質問の回答

業務名：鳥取県立倉吉未来中心舞台機構設備改修業務に係る吊物装置等提案募集

M4-CGB1002

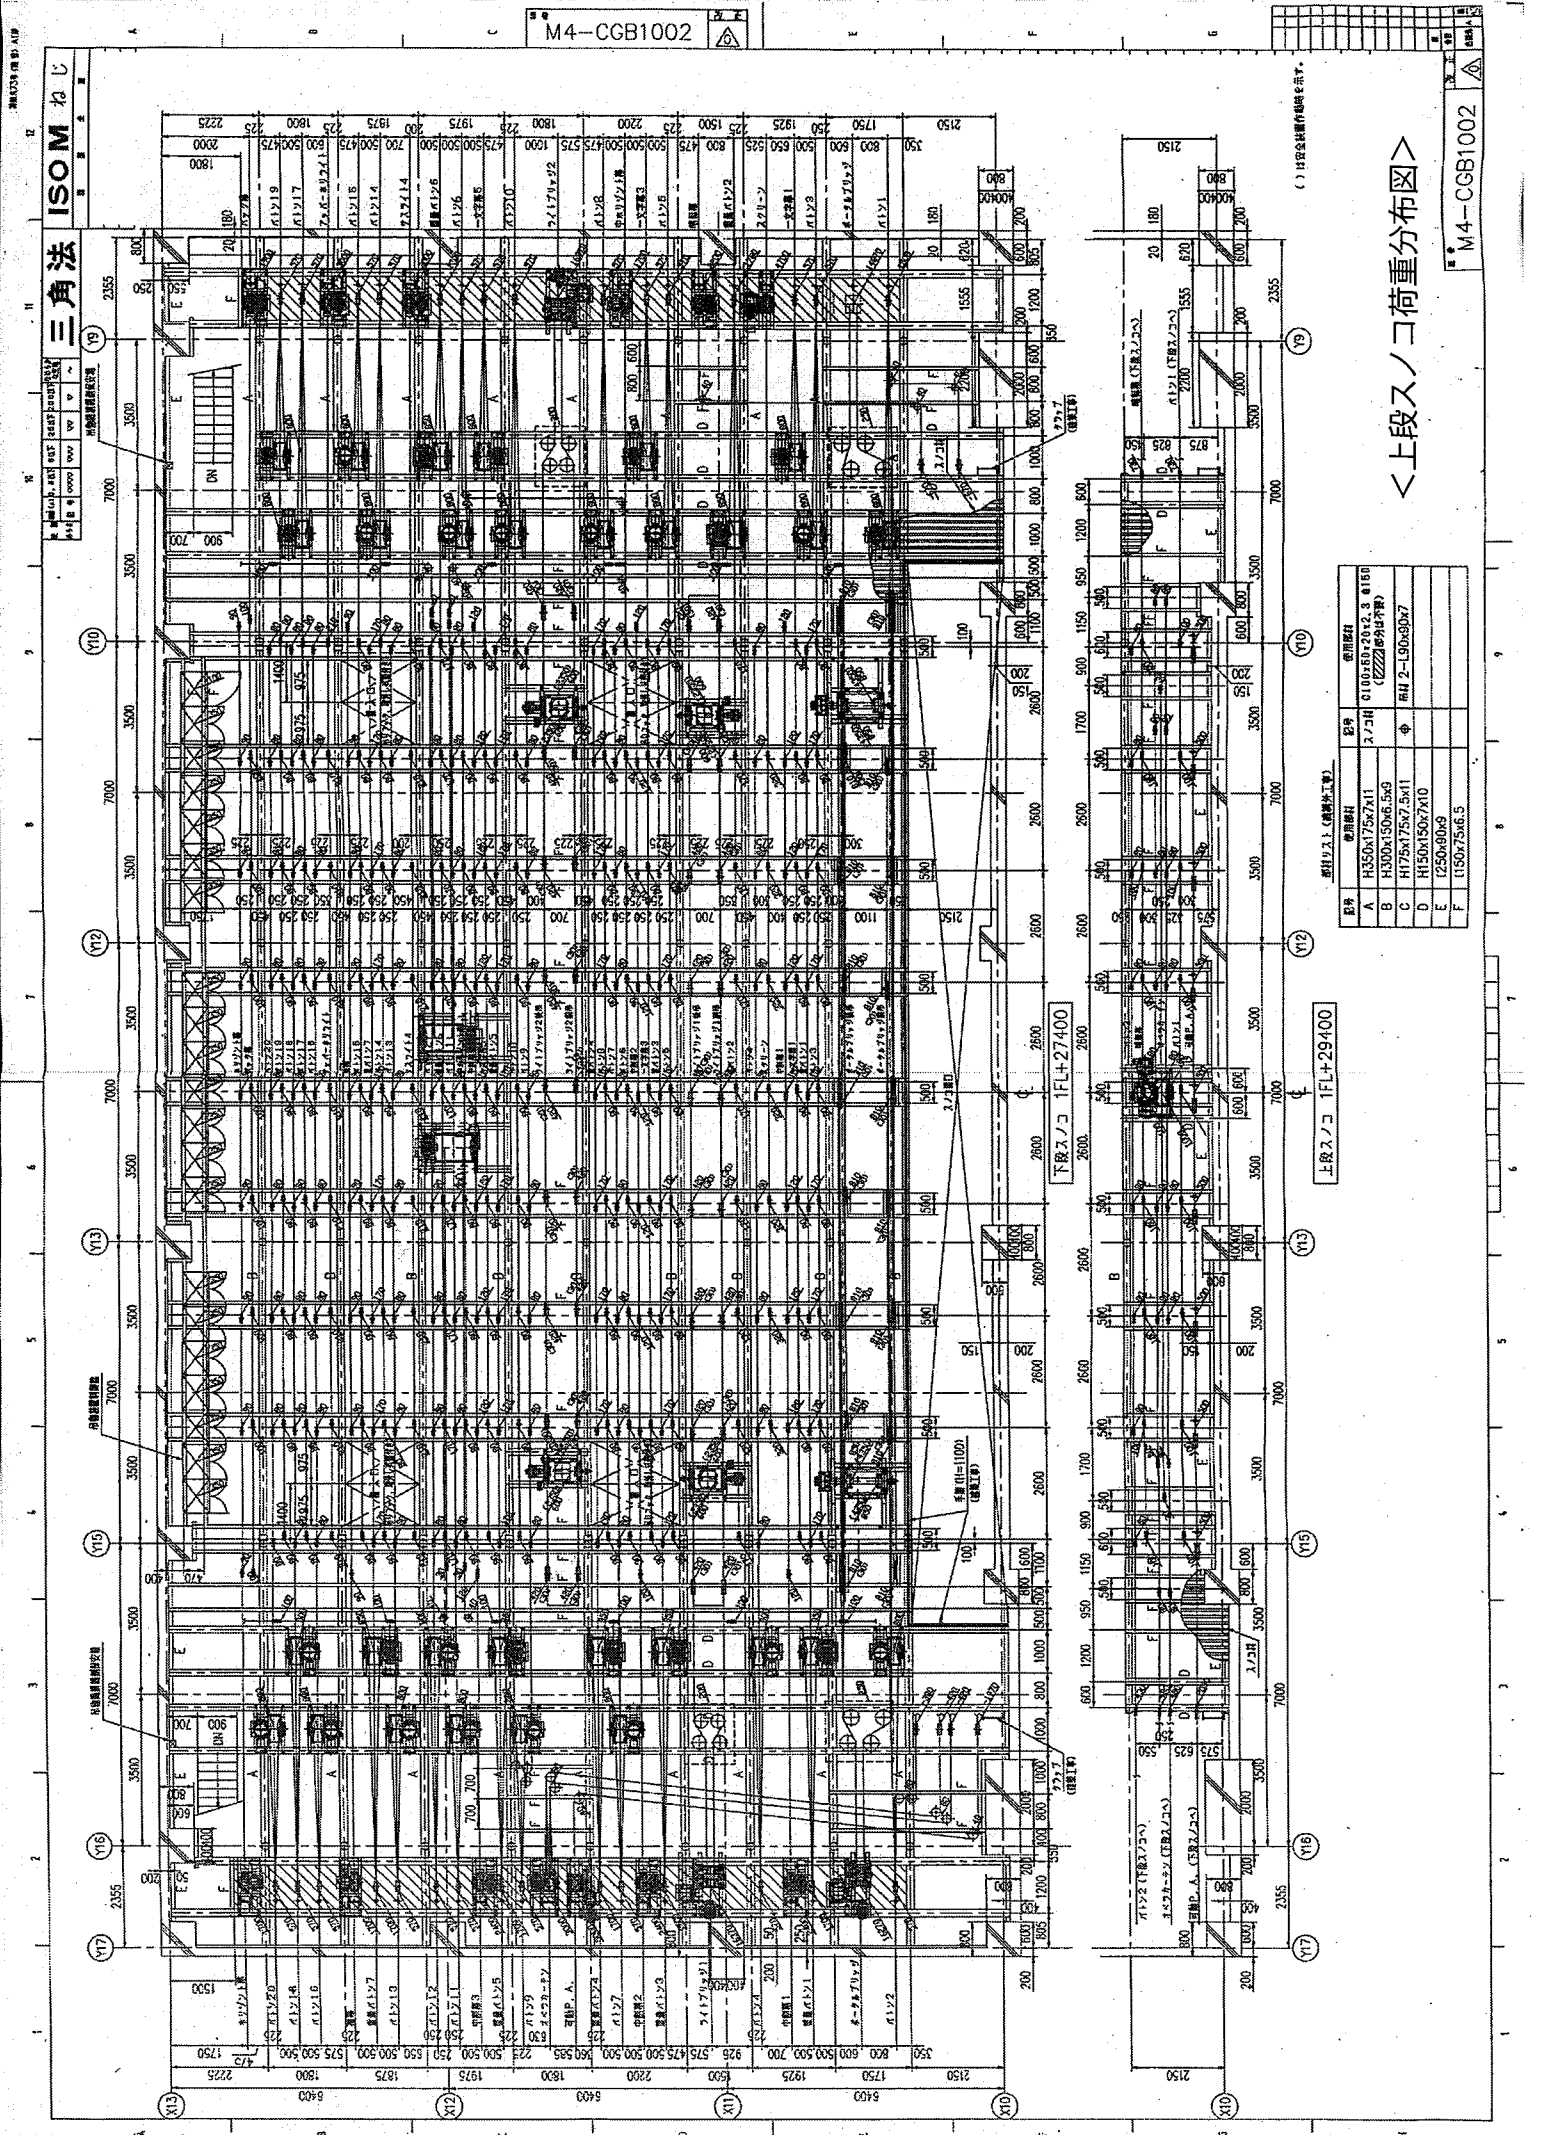
番号	該当箇所	質問事項	回答
1	募集要項 p.1 3 提案募集対象者(1)対象	「当該舞台機構工事を元請として受注可能な者に限る。」とありますが、本提案募集に参加の場合には、当該工事の総合評価型一般競争入札(予定)への参加資格を有しないと理解してよろしいでしょうか。	基本的に製造者を想定しているため、元請可能な者を想定していたものです。他社製品について施工が可能であれば、入札参加を拒むものではありません。
2	募集要項 p.1 7 採用吊物装置等の評価・決定	「採用候補機種を決定する。」とありますが、当該工事の総合評価型一般競争入札(予定)にメーカー固有の商品名あるいは機器のメーカー指定などが発注仕様となると理解してよろしいでしょうか。	お見込みのとおりです。
3	募集要項 p.1 7 採用吊物装置等の評価・決定	「重量等を記載した資料を添付すること。」とありますが、既存の機器類重量が不明であるため、提案内容に関する重量についての資料と理解してよろしいでしょうか。	参考に既存のスノコ荷重分布図を添付します。不明の機器類については同等類似品等の荷重から推測ください。
4	募集要項 p.2 7 採用吊物装置等の評価・決定(4)総合評価点の算出方法	「但し、実施設計にあたり、提案のすべてを採用するとは限らない。」とありますが、あくまで提案採用決定者が提案した内容の範囲で、決定者以外の提案を採用することは無いと理解してよろしいでしょうか。	お見込みのとおりです。「提案のすべてを採用するとは限らない。」の意味するところは、予算、設備の可否を発注者側が判断し、実施設計に反映させるものです。
5	募集要項 p.1 7 採用吊物装置等の評価・決定	応募者の提案内容は、採用者及びその他の応募者も含め事後公開されるものと理解してよろしいでしょうか。	応募者に結果は通知しますが、提案内容の公表は考えておりません。
6	募集要項 p.1 7 採用吊物装置等の評価・決定	当該工事の総合評価型一般競争入札(予定)時に、本提案採用者に対する何らかの優位性が付与されるのでしょうか。	製品を支持する以外にはありません。

7	募集要項 p.3 10 吊物装置等決定後の取扱い	「工事の受注者を決定するものではない。」とありますが施工者の決定方法は、提案の募集のホームページに記載の総合評価型一般競争入札と理解してよろしいでしょうか。	お見込みのとおりです。

8	仕様書 p.2 第2章(1) 改修概要	「本内容と同等以上の改修(更新・新設を含む)とすることについては差し支えない。」とありますが、現場説明会の範囲での調査では詳細が不明なため、実現可否の判断がつかない内容については提案に含めるべきではないでしょうか。	提案に対し、実現の可否が判断できない場合でも、提案されてもかまいません。但し、発注者側で採用の可否を検討しますので、判断を行うため現場説明会により実現可否の判断がつかなかった要素を提案書に記載・説明をお願いします。 なお、採用機種等に選定された場合、技術的な協力を求める場合があります。
9	仕様書 p.4 (2)ウ 電気設備	舞台吊物機構設備用の既設の電源容量を提示願います。	主幹容量を提示します。(3φ3W200V) 大ホール 3P400A F400AT 小ホール 3P225A F175AT
10	ホームページ掲載	「令和2年上半期に工事入札を実施する予定」とありますが、具体的な月が想定されているのであればお教えてください。また令和3年1月からの工事までの間は準備期間と考え、監理技術者の配置は必要ないと考えてよろしいでしょうか。	令和2年7月～8月の間に入札する予定です。 監理技術者の配置は、お見込みのとおりです。
11	ホームページ掲載	工事期間は令和3年1月～9月予定となっておりますが、この期間の中にホールスタッフによるトレーニング期間は含まれているのでしょうか。含まれているのであれば、どれくらいの期間を想定していますでしょうか。	トレーニング期間は含んでいません。
13	募集要項 p.2 (1)評価項目及び評価内容等(別表1)	「ノイズ対策」とありますが、既存設備のノイズ対策はどのようになっているかお教えいただけますでしょうか。	ノイズフィルター、直流リアクトル、回生コンバーター等負荷により使い分け対応しています。
14	募集要項 p.2 (3)評価の手順	可否に関わらず、全ての順位と総合評価点は公表されるのでしょうか。	選定された業者のみの総合評価点を公表する予定です。
15	募集要項 p.3 10 吊物装置等決定後の取扱	「工事の受注者を決定するものでない。」とありますが、提案募集の決定者とならなかった場合、もしくは、提案募集に参加しない場合でも、工事入札には参加できるのでしょうか。	提案募集の決定者とならなかった場合、もしくは、提案募集に参加しない場合でも、他社製品について施工が可能であれば、入札参加を拒むものではありません。

16	募集要項 p.3 10 吊物装置等決定後の取扱	提案募集の決定者となった場合、その後の作業はありますでしょうか。あるのであれば、どのような作業でしょうか。	採用機種等に選定された場合、技術的な協力を求める場合があります。
17	仕様書 p.1 4 吊物装置等選定に係る技術提案の内容	提案内容を検討するにあたり、想定している舞台機構改修工事予算をお教えいただけませんかでしょうか。	選定仕様書に基づいて工事予算を積算してください。なお、業者選定後、実施設計にあたり提案内容を部分的に変更した場合、工事予算を変更することを想定しています。

1 8	仕様書 p.1 (1)吊物機構に係る諸項目について ②ポータルブリッジ	ポータルブリッジはライトブリッジ同様にチェーンがありますが、こちらも撤去すると考えて宜しいでしょうか。 また床面の点検口は、ライトブリッジと同様に必要でしょうか。 必要であれば、面積を含め何箇所を想定すれば良いでしょうか。	撤去すると考えて宜しいです。点検口は開口約 400×500、1ヶ/2.6m毎程度で設置としてください。
1 9	仕様書 p.1 (1)吊物機構に係る諸項目について ③バトン類	「諸幕類のバトンについても上記と同等とする。」とありますが、別紙 3-1 改修レベル項目では、一部の一文字幕と中割幕と東西幕の仕様の記載がありません。 記載されていない一部の一文字幕と中割幕と東西幕は既存仕様のままでよろしいのでしょうか。	東西幕を除き同等と考えてください。
2 0	仕様書 p.1 (1)吊物機構に係る諸項目について ③バトン類	「スクリーンは撤去する。撤去後のバトンは上記同等とする。」とありますが、別紙 3-1 改修レベル項目では、仕様の記載がありません。他の改修バトン仕様と同じと考えてよろしいでしょうか。	お見込みのとおりです。
2 1	仕様書 p.1 (1)吊物機構に係る諸項目について ⑤ライトブリッジ	「床面に点検口を設ける。」とありますが、面積を含め何箇所を想定すれば良いでしょうか。	点検口は開口約 400×500、1ヶ/2.6m毎程度で設置としてください。
2 2	仕様書 p.1 (1)吊物機構に係る諸項目について ⑤その他	「スノコに掛かる荷重の安全性を検証した新旧対比を提示する。」とありますが、既存スノコ荷重分布図を提示して頂けますでしょうか。 また各装置のカウンターウエイト重量も提示して頂けますでしょうか。	参考に既存のスノコ荷重分布図を添付します。不明の機器類については同等類似品等の荷重から推測ください。
2 3	仕様書 p.3 ア大ホール (イ)音響反射板	「a 既設を継続使用する。」とありますが、制御機器類も含めた全てでしょうか。 改修内容に関わらず、制御プログラムの確認が必須となりますので、開示して頂けますでしょうか。	原則として制御機器類は更新、新規プログラム対応としてください。

2 4	仕様書 p.3 ア大ホール (イ)音響反射板	「b ハネ返りモニタースピーカーを側面に設置する。」とありますが、スピーカー本体は既存利用、または工事範囲内での新規購入のどちらとなりますでしょうか？ 新規購入の場合には、仕様・型式等をご提示していただけますでしょうか。	新規購入で、参考機種としては、d&b 社製の 24C スピーカーです。
2 5	仕様書 p.3 ア大ホール (イ)音響反射板	ハネ返りモニタースピーカー設置に伴う、電源供給や音響卓組込みの二次側配管配線工事や結線調整は含まれるのでしょうか。 また反射板仕上げ工事（開口・サランネットなど）は含まれるのでしょうか。	反射板仕上げ工事以外は含みません。
2 6	仕様書 p.3 ア大ホール (イ)音響反射板	ハネ返りモニタースピーカー設置に伴う、二次側配管配線工事が工事範囲に含まれる場合、フロアコンセントを利用することが出来ますでしょうか。	二次側配管配線工事は工事範囲外です。

利用できる場合、対応可能なフロアコンセントの個数はありますでしょうか。	
2 7	仕様書 p.3 ア大ホール (イ)舞台床機構	「a 既設を継続使用する。」とありますが、制御機器類も含めた全てでしょうか。改修内容に関わらず、制御プログラムの確認が必須となりますので、開示して頂けますでしょうか。	原則として制御機器類は更新、新規プログラム対応としてください。
2 8	仕様書 p.3 ア大ホール (オ)舞台機構 操作卓	「d 設備、機器の不具合が発生した場合、早期発見が可能なシステムとする。」とありますが、状態監視の為にインターネット回線を必要とする場合、既存回線への接続使用は可能でしょうか？	可能と考えてください。
2 9	仕様書 p.3 ア大ホール (キ)その他	舞台監督ワゴン再配置の際の照明・音響・ITVカメラに関するケーブル工事は含まれるのでしょうか。	含まれます。
